**Jean-Marc Bourhis**  
Président de l'association  
219-221 rue de Versailles  
92410 Ville-d'Avray

**Objet :** contribution de l'association sur le projet de PLUi Grand Paris Seine Ouest, dans le cadre de l'enquête publique

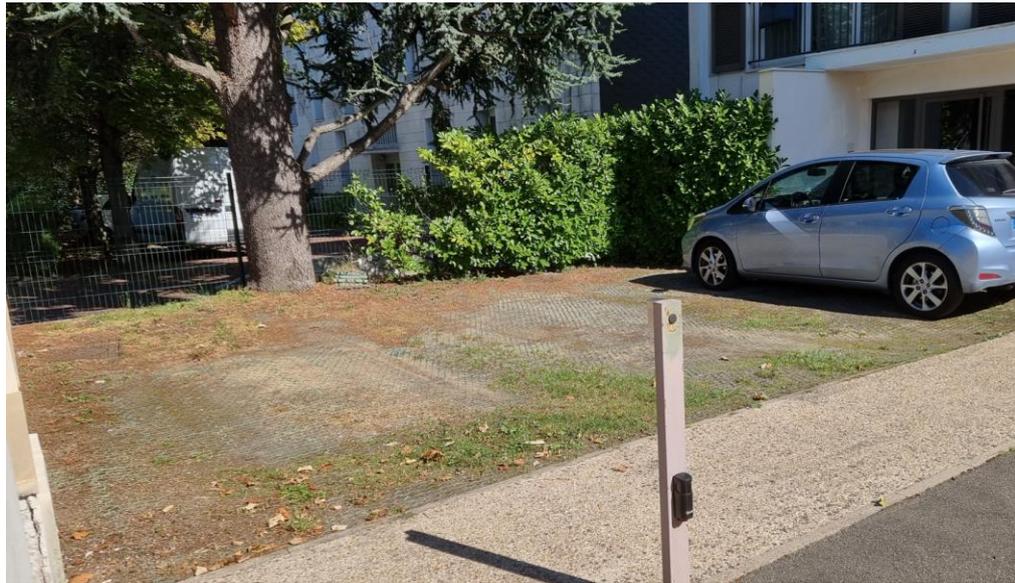
On ne peut dès lors que s'étonner qu'une surface sur toiture (dalle de toit) avec la même profondeur de substrat (0,30) donne un coefficient du double, soit de 0,30 :

Dans les deux cas et en tout état de cause **la végétalisation sur 0,30 m de substrat ne pourra se maintenir qu'avec un arrosage régulier, donc automatique dans le cas des immeubles en copropriété. Or ce point n'est nulle part pris en compte, nous demandons qu'il le soit**, faute de quoi le CBS sera de zéro (0) passé le premier été.

- Parking privé bout de la rue de Versailles :

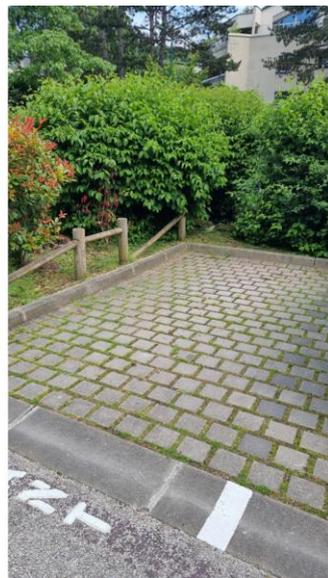
De même, pourquoi une surface semi-perméable peut-elle bénéficier d'un coefficient de 0,35 alors qu'elle ne permet d'accueillir quasiment aucune végétation :

Le peu de bénéfices écosystémiques liés à ce type de surface s'illustre à Ville-d'Avray :

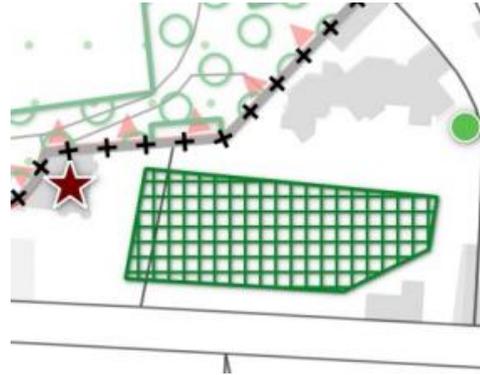
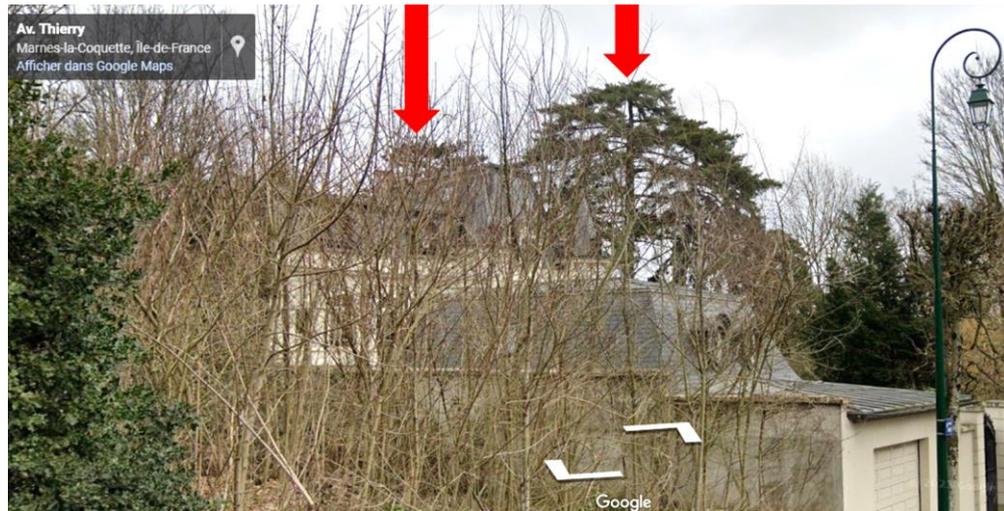
Nous nous étonnons que le périmètre de l'EVP ait été modifié sur ce document :

Intègre-t-il dorénavant ce cèdre ?

Et quid de ces majestueux pins noirs, bien visibles depuis la voie : tombent-ils, du coup, en dehors du périmètre de protection ? :

Nous demandons expressément une validation.

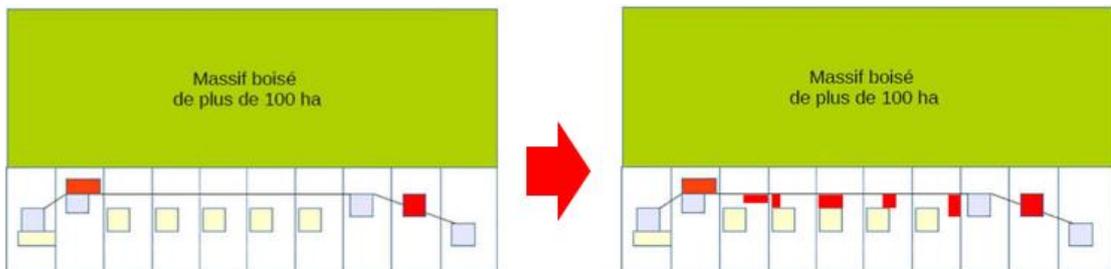
L'OAP prend donc, comme limite du SUC, les constructions les plus avancées (trait rouge) :

Cette définition du front d'urbanisation est inexacte et conduira fatalement à une dégradation de la situation. En effet, en ignorant les constructions en retrait, on pourra se retrouver devant le cas de figure suivant, tout le front d'urbanisation avançant vers la forêt, potentiellement jusqu'à 10 m :

2 constructions rouges interdites → 2 constructions interdites, 5 constructions autorisées

En conséquence, nous demandons que **la limite du SUC soit le trait rejoignant les angles de toutes les constructions présentes**, y compris celles en retrait, sur la bande des 50 m (lisière):
